参考資料2-4 「南海トラフ地震発生帯掘削計画」の第 348 次研究航海の結果

南海トラフ掘削ステージ 3 において、第 348 次研究航海が C0002 孔を対象として 2013 年 9 月 13 日から 2014 年 1 月 29 日にかけて実施された。

#### 3.2 外部有識者委員会による評価

図 52 解析結果(左から、A. 地層の傾斜、B. LWD 電気比抵抗データからの泥水浸透、B.C. 時間経過による孔壁の崩落(上)モデリングによる検証(下))

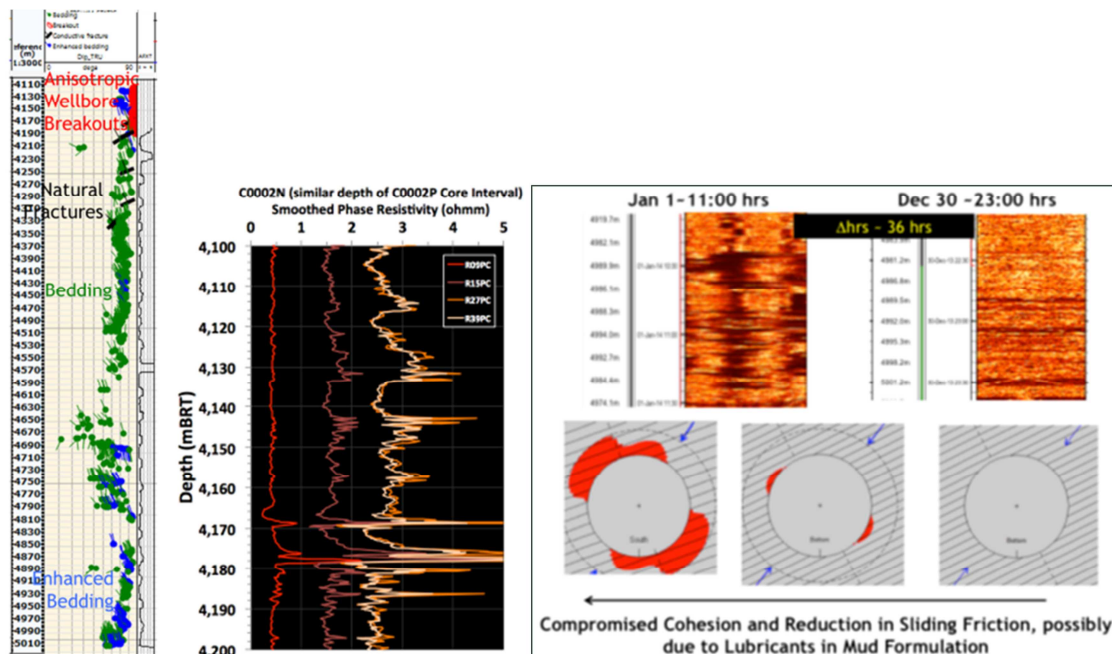
解析結果より以下の孔内不安定のメカニズムが判明した。

- A. 急傾斜の地層
- B. 層理面に泥水が浸透しすべり摩擦係数が低下
- C. 時間経過と共に孔壁が崩落

- ① 層理面への泥水浸透の抑制、効果的なホールクリーニング、孔内圧の管理のために最適な泥水管理が必要
- ② 掘削中の孔内状況を知るためにMWD/LWDによるリアルタイムデータの取得、及び時間経過による変化の観察
- ③ 解析の精度を上げるために LWD データやリークオフテストのデータを使用して地層圧と地層応力の孔内での計測
